Revisión y seguimiento al diagnóstico, alternativas y diseño de redes de acueducto en asbesto cemento en el circuito Altavista sur y urgencia de alcantarillado en el barrio San Bernardo de la ciudad de Medellín.

Informe de práctica para optar al título de Ingeniera Civil

Universidad de Antioquia
Facultad de Ingeniería, Escuela Ambiental
Ingeniería Civil
Medellín, Antioquia, Colombia
2022

Figura 8. Empalme propuesto por el contratista en la versión 1.

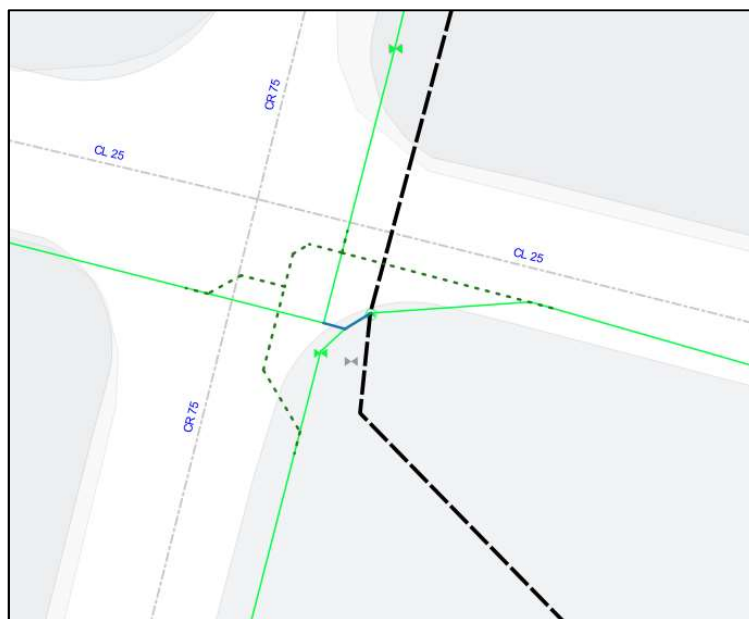
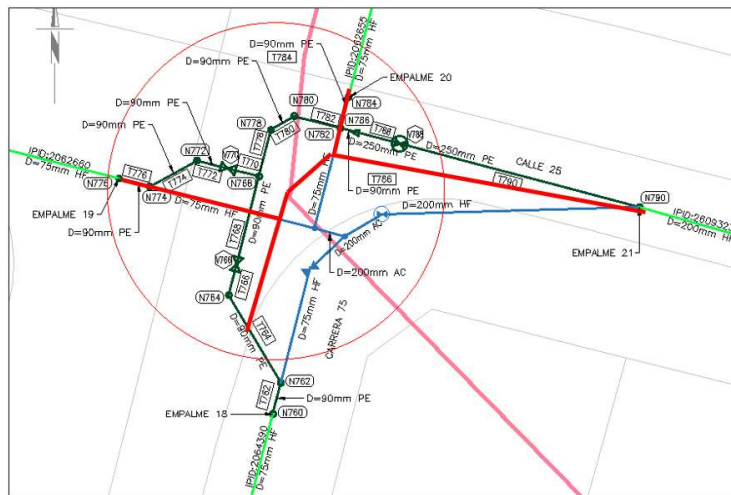
Como parte de la reposición de asbesto cemento se realiza un empalme con el circuito Nutibara en la calle 25 con la carrera 75, Barrio San Bernardo. En este empalme se instalarán aproximadamente 7.7 m de tubería en PEAD de 250 mm (Consortio Redes,2020, 2021).

En la siguiente figura, se detalla en línea roja el alineamiento sugerido por la interventoría para este empalme, el cual según visita en campo se observó que el trazado propuesto está delineado muy cerca al eje de la vía y debido a que este es una intersección, implicaría el cierre parcial de las cuatro vías, por lo que se complicaría el trámite del permiso de PMT, de la misma manera que la ejecución de la obra, en este sentido, se requiere que el diseño se elabore más cerca al paramento de la vía o andén y se reduzcan algunos accesorios para con ello mejorar la movilidad al momento de la construcción y reducir el costo del diseño.

Figura 10. Empalme del sector 6 señalado por la interventoría.

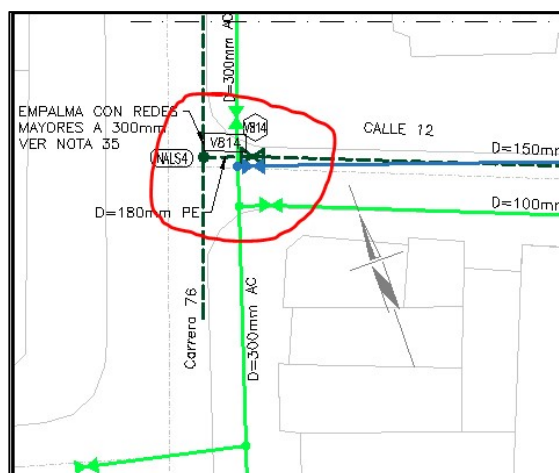
Según la visita de campo realizada el día 26 de abril de 2022 se requiere por parte de la interventoría que para este sector se debe evaluar por parte del contratista si se debe dejar un empalme provisional a las redes de asbesto cemento correspondiente a la entrega 4 o se puede dejar la red hasta la válvula, además de dejar por nota aclaratoria que este tramo será empalmado a la red cuando se intervenga el sector para que todo quede debidamente documentado y especificado.

Figura 14. Trazado de diseño sector 3 V1.

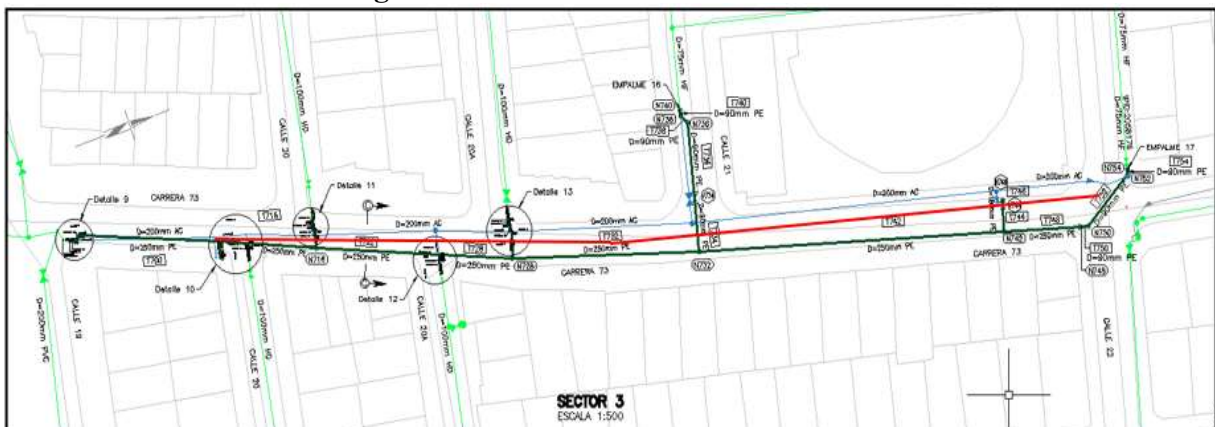
En esta entrega se pidió evaluar el trazado del diseño, el cual debe ser en la medida de lo posible paralelo a la red de asbesto cemento existente (ver figuras 15 y 16) dejando la distancia prudente constructiva respecto a esta misma red, además de los cruces con la red de asbesto, los cuales no deben representar en campo suspensión del servicio de agua en el sector, estas sugerencias se dieron especialmente para los sectores 3 y 4, también se solicitó al contratista justificar y socializar con la interventoría si los hidrantes de los diferentes sectores cumplen con lo estipulado en la norma o si requieren o no reubicación.

Figura 16. Trazado de diseño sector 3 V2

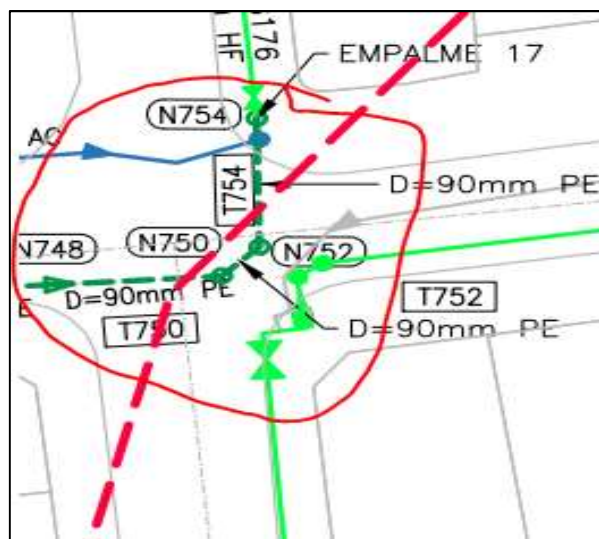
En esta versión se solicita que el tramo T752 y el nodo N750 que están cruzando el límite de circuito se verifiquen y se rectifique el trazado, dado que en teoría estos tramos quedarían en el otro circuito, de modo que con el ajuste del diseño, estos tramos se conserven en el circuito en el que se encuentran asignados, y que en su alineamiento se tenga en cuenta la no generación de cierres totales sobre las vías además de verificar la necesidad de hacer el cruce de la tubería del hidrante o si este puede ser reubicado de manera que no se genere el cruce.

Figura 17. Áreas tributarias.

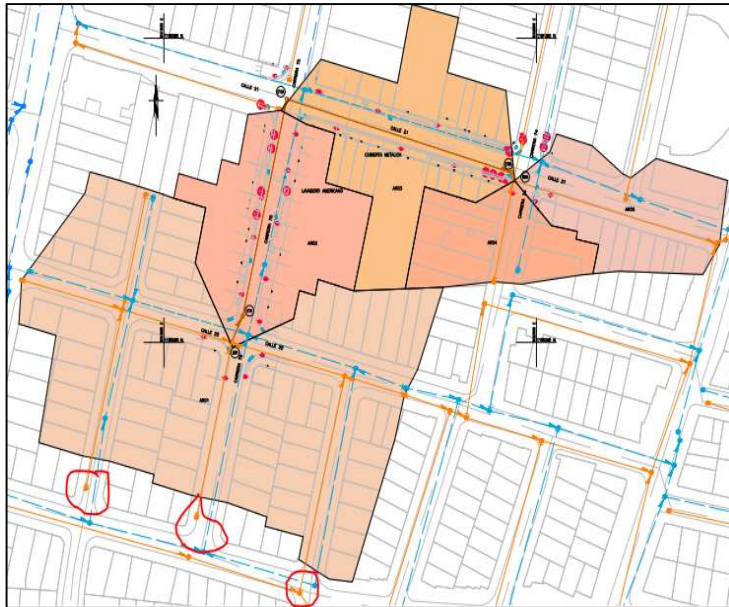
Las áreas tributarias presentadas en el entregable de diseño (ver figura 18) no consideran los arranques inferiores señalados en dicha figura, por lo que se sugiere tenerlos en cuenta, para que el diseño considere la demanda a futuro que pueda haber en la zona, además de cambiar a ampliar la imagen en el ítem de áreas tributarias la cual corta el área 1 y no permite su visualización total.
